PROPOSITION DE L'OICA

"Série 04 d'amendements au Règlement ECE N° 49

(Emissions des moteurs APC alimentés au GN et
des moteurs AC alimentés au GPL)

Document de référence : TRANS/WP29/752

- I. HOMOLOGATION "I" (Ligne A).
(Voir le paragraphe 4.6.3. du présent Règlement)

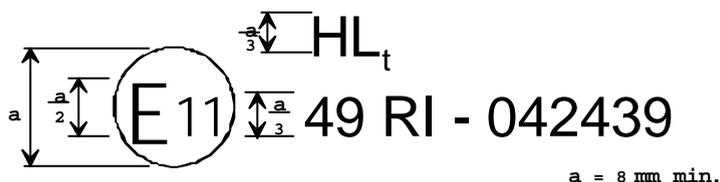
Changer les numéros, comme suit :

Modèle A

Moteurs homologués conformément aux valeurs limites d'émissions de la ligne A, alimentés au gazole ou au GPL.

Modèle B

Moteurs homologués conformément aux valeurs limites d'émissions de la ligne A, alimentés au gaz naturel. Le suffixe figurant après la marque du pays indique la qualification en ce qui concerne le carburant conformément aux prescriptions du paragraphe 4.6.3.1. du présent Règlement.

- II. HOMOLOGATION "II" (Ligne B1).
(Voir le Paragraphe 4.6.3. du présent Règlement)

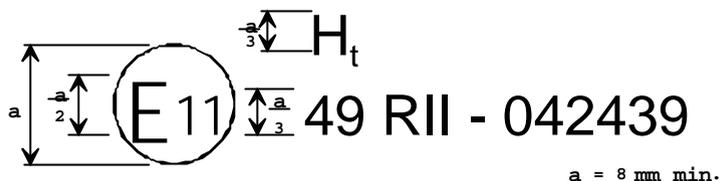
Modèle C

Moteurs homologués conformément aux valeurs limites d'émissions de la ligne B1, alimentés au gazole ou au GPL.

Modèle D

Moteurs homologués conformément aux valeurs limites d'émissions de la ligne B1, alimentés au gaz naturel. Le suffixe figurant après la marque du pays indique la qualification en ce qui concerne le carburant conformément aux prescriptions du paragraphe 4.6.3.1. du présent Règlement.

- III. HOMOLOGATION "III" (Ligne B2).
(Voir le Paragraphe 4.6.3. du présent Règlement)

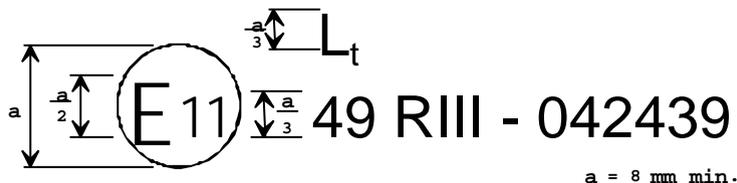
Modèle E

Moteurs homologués conformément aux valeurs limites d'émissions de la ligne B2, alimentés au gazole ou au GPL.

Modèle F

Moteurs homologués conformément aux valeurs limites d'émissions de la ligne B2, alimentés au gaz naturel. Le suffixe figurant après la marque du pays indique la qualification en ce qui concerne le carburant conformément aux prescriptions du paragraphe 4.6.3.1. du présent Règlement.

IV. HOMOLOGATION "IV" (Ligne C).
(Voir le Paragraphe 4.6.3. du présent Règlement)

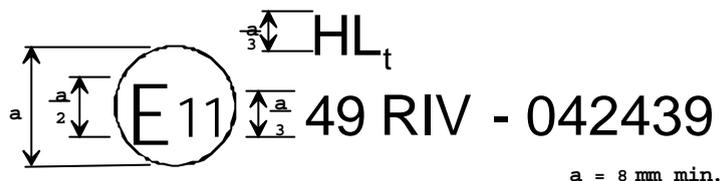
Modèle G

Moteurs homologués conformément aux valeurs limites d'émissions de la ligne C, alimentés au gazole ou au GPL.

Modèle H

Moteurs homologués conformément aux valeurs limites d'émissions de la ligne C, alimentés au gaz naturel. Le suffixe figurant après la marque du pays indique la qualification en ce qui concerne le carburant conformément aux prescriptions du paragraphe 4.6.3.1. du présent Règlement

La marque d'homologation ci-dessus, apposée sur un moteur ou un véhicule, indique que ce type de moteur ou de véhicule a été homologué au Royaume Uni (E11) en application du Règlement n°49, sous le numéro d'homologation **042439**. Elle indique également que l'homologation a été délivrée conformément aux prescriptions du Règlement n°49 modifié par la série **04** d'amendements et aux valeurs limites spécifiées au paragraphe 5.2.1. du présent Règlement.
